**Bebauungsplan "Theodor-Ludwig-  
Straße" mit örtlichen Bauvorschriften  
in Emmendingen**

Entscheidungsvorschläge  
zu den bei der frühzeitigen Öffentlichkeitsbeteiligung  
eingegangenen Stellungnahmen

Stand vom 03.04.2018

Abb.: Sicht-, Licht- und Luftverhältnisse in der Häuserschlucht

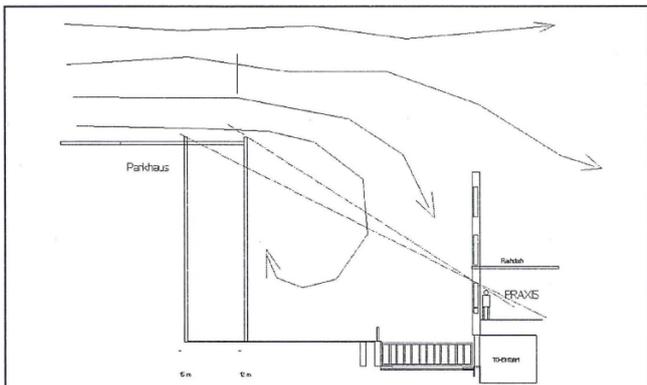
Damit wird auch deutlich, dass die Entlüftung des Parkhauses auf natürlichem Wege durch die umgebende baulich enge Situation gar nicht gegeben ist: Richtung Wehrle Werk ist absolut dicht, d.h. eine Belüftung kann allenfalls in Längsrichtung erfolgen, da stehen aber die rückwärtig des Kaufhaus Krauss geplanten Gebäude im Weg.

Sollte der Wind aus der Richtung Wehrle-Werk wehen, ist eher davon auszugehen, dass durch die unterschiedlichen Bauhöhen bedingt, sich nach dem Parkhaus eine sogenannte LEEWALZE entwickelt, wodurch die Abgase aus dem Parkhaus eher noch nach unten in die Häuserschlucht gedrückt werden, als dass sie nach oben entweichen könnten.

**Hier muss zwingend ein unabhängiges Klimagutachten die Situation untersuchen.**

Die genannte "Entlüftung" des Parkhauses erfolgt flächig über 3 Fassaden. Lediglich die Brandwand zum Wehrle-Werk ist geschlossen, so dass insgesamt eine großzügige, flächenhafte Be- und Entlüftung ohne eine Konzentration von Schadstoffen an einer bestimmten Stelle möglich ist.
